ГОСТ
20123—74

ШТЫРИ НАПРАВЛЯЮЩИЕ ДЛЯ МОДЕЛЬНЫХ ПЛИТ

Изменение № 1 ГОСТ 20123—74 Штыри направляющие для модельных плит.
Конструкция и размеры

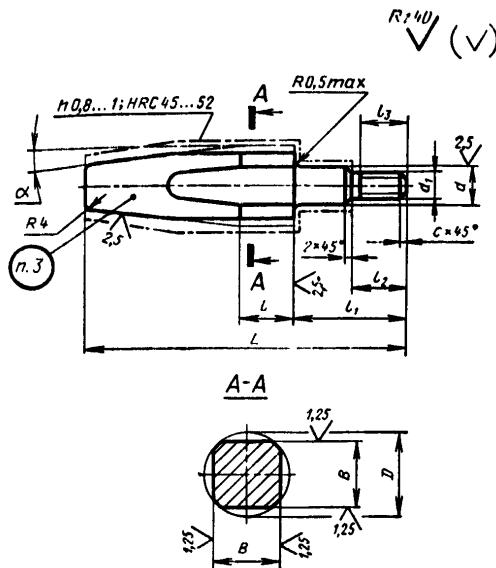
Пункт 1. Заменить обозначения: W_3 на d9; C_3 на h8;
таблица. Заменить наименование графы: «Теоретическая масса, кг» на «Мас-
са, кг, не более».
